**Avis de la Mission Régionale d'Autorité environnementale
de Bourgogne-Franche-Comté
sur le projet de centrale photovoltaïque « Champs de la Cour »
sur la commune de Fontaines (89)**

n°BFC-2021-2802

Cartographie des enjeux écologiques sur la ZIP (page 149 EI)

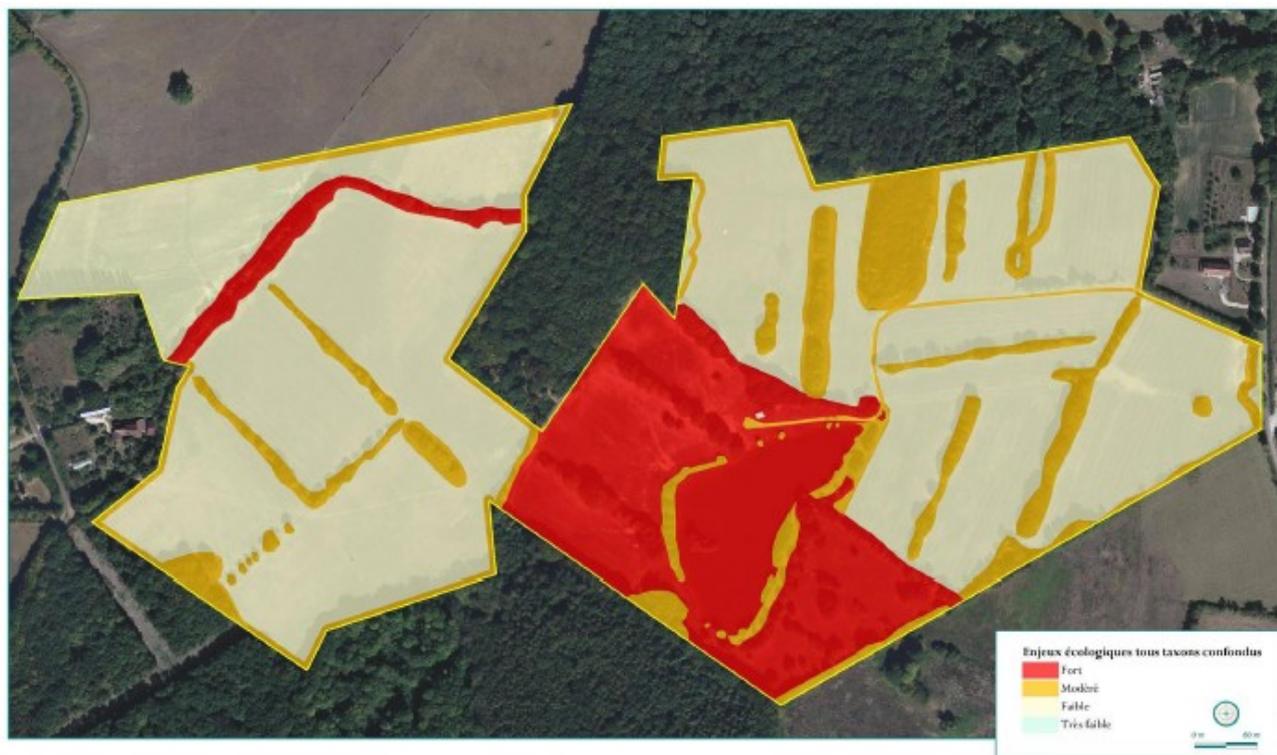
Le dossier indique qu'un évitement géographique⁹ a été mis en œuvre en prévoyant l'emprise du projet sur des zones à enjeu très faible à faible, exceptées les haies défrichées, classées en enjeu modéré. Si le projet prévoit l'évitement d'une partie des zones biologiquement riches (milieux humides en particulier), il apparaît que les haies arborées et les prairies mésophiles constitue un milieu remarquable à préserver, caractéristique de la Puisaye. **La MRAe recommande de poursuivre la démarche d'évitement pour préserver le caractère bocager du site (conservation des haies notamment).**

Les tableaux de synthèse relatifs aux impacts bruts¹² montrent également des impacts forts sur des espèces patrimoniales. L'étude indique notamment que l'aménagement des panneaux au sein des espaces prairiaux et le défrichement de haies et de bosquets risquent d'entraîner la destruction de nids d'avifaune (Tarier des prés, Alouette lulu, Bruant jaune, Pie-grièche écorcheur...) et de gîtes de chiroptères (Barbastelle d'Europe, Noctule de Leisler) et de sites de chasse pour de nombreuses espèces. Le comblement de la mare dans le bosquet nord-est est indiqué comme ayant un impact fort sur La Salamandre tachetée, présente dans la mare.

Bien qu'attribuant un niveau fort à modéré sur plusieurs espèces faunistiques, celles-ci ne sont pas reprises comme enjeux principaux. L'impact brut du projet sur les espèces, avec notamment la destruction en partie nord-est d'un milieu naturel riche (haies, prairies mésophiles, bosquet, mare) apparaît minoré.

La MRAe recommande vivement de revoir la caractérisation des niveaux d'enjeux et d'impacts en ne minorant pas l'impact brut du projet sur la biodiversité, et de renforcer les mesures ERC qui en découlent, en particulier en termes d'évitement (conservation des haies...)
